ÚZEMNÍ PLÁN MĚSTA BRNA

Textová část Odůvodnění

Kapitola 19 Vyhodnocení připomínek

Svazek Pb10 *(s osobními údaji)*

Připomínka číslo 1 (zákres)

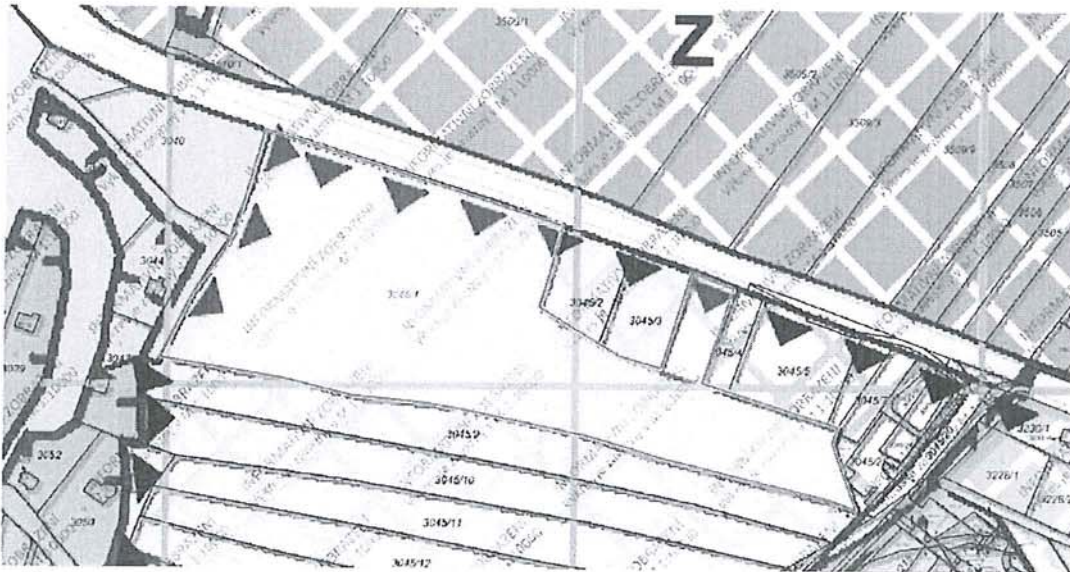
Na parcele 3045/1 v k.ú. Bystrc, obec Brno, je projektována výstavba rekreačně sportovního areálu "GO UP". K tomuto projektu bylo vydáno kladné stanovisko OÚPR (č.j.: MMB/0201701/2018/Krš, spis.zn.: 4100/OÚPR/MMB/0201701/2018). Vzhledem k výše uvedenému žádáme o změnu využití předmětné plochy v severní části rozvojového území Bc-5 tak, aby z hlediska ÚP zůstala zachována přípustnost uvedeného stavebního záměru, tedy na smíšenou obytnou plochu C/V5.

Připomínka	číslo:	1
------------	--------	---

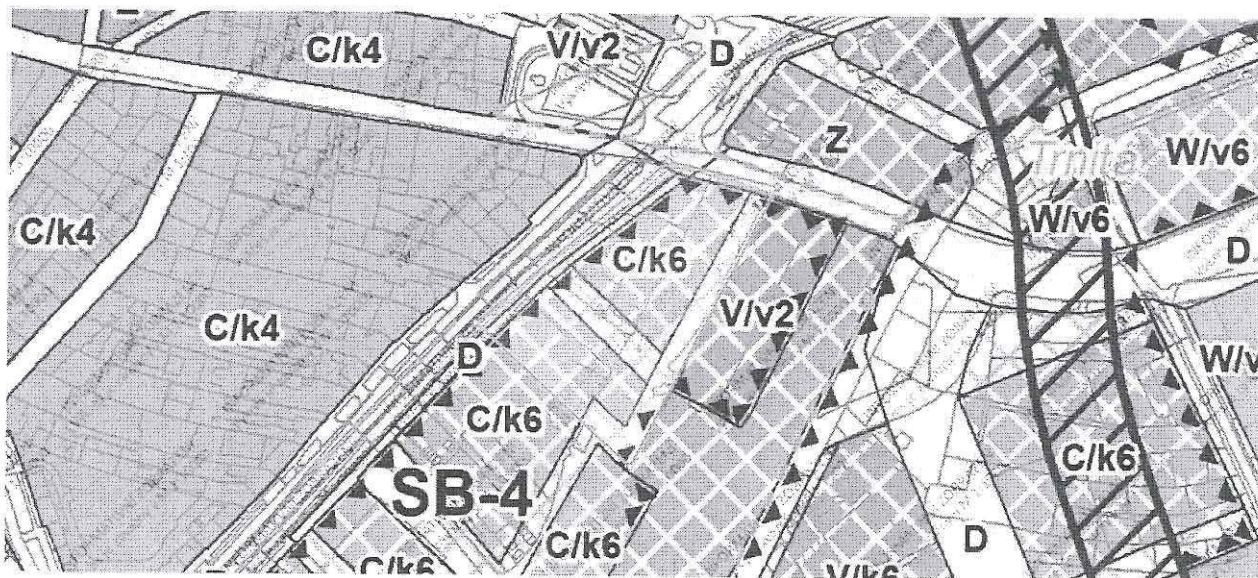
1 Požadujeme v severní části rozvojového území SB-4 dodržet a zpracovat principy urbanisticko architektonické studie zpracované v 11/2019 spol. Arch.Design, s.r.o., zejména pak dodržet polohu veřejného prostranství mezi bloky 01 a 02 z důvodu možnosti dostavby budovy TITANIUM (viz příloha č.7). Na základě zmíněné studie bylo zažádáno o vyjádření k záměru u těchto DOSS: 1
